東海第二発電所 ブローアウトパネルに関する対応方針について

審査会合における指摘事項に対する回答

【No.498-5】(1/2)

第2図 ブローアウトパネル作動枚数による温度状況比較

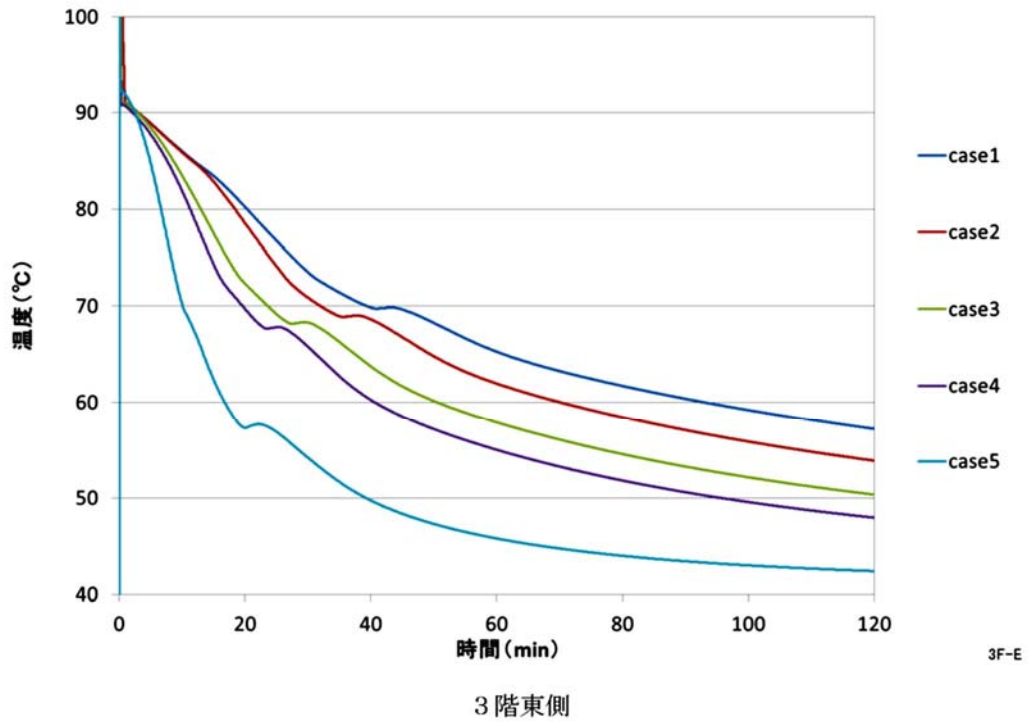
今回、この環境条件とブローアウトパネルの開放枚数の関係について検証するため解析評価を実施した。

- case1 : 6F ブローアウトパネル 1 枚開放
- case2 : 6F ブローアウトパネル 2 枚開放
- case3 : 6F ブローアウトパネル 4 枚開放
- case4 : 6F ブローアウトパネル 8 枚開放
- case5 : 6F ブローアウトパネル 8 枚開放+ 5F ブローアウトパネル 4 枚開放

この結果，主蒸気配管から遠い原子炉建屋6階面に設置されているブローアウトパネル1枚が開放できれば，設計温度条件を下回ることを確認した。

対策イメージ

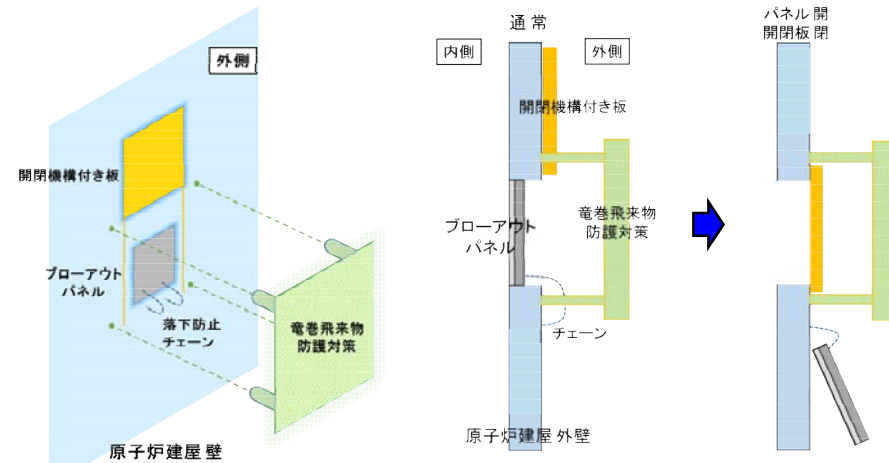
Cs-137放出量評価について、評価条件として原子炉建屋のブローアウトパネルが閉状態を期待していることを踏まえ、SA環境下でのブローアウトパネルに期待している機能を整理し、その機能を維持できることを整理して提示すること。

・SA環境下でブローアウトパネルに期待している機能を維持するため、以下の設計方針とする。

閉じ込め機能	開放機能
設計方針	<p>・閉維持または再閉止等の対策※ によって、原子炉建屋ガス処理系 運転時に原子炉建屋内の負圧を 達成すること (IS-LOCA等の閉じ込め機能に 期待していない事象を除く)</p>	—
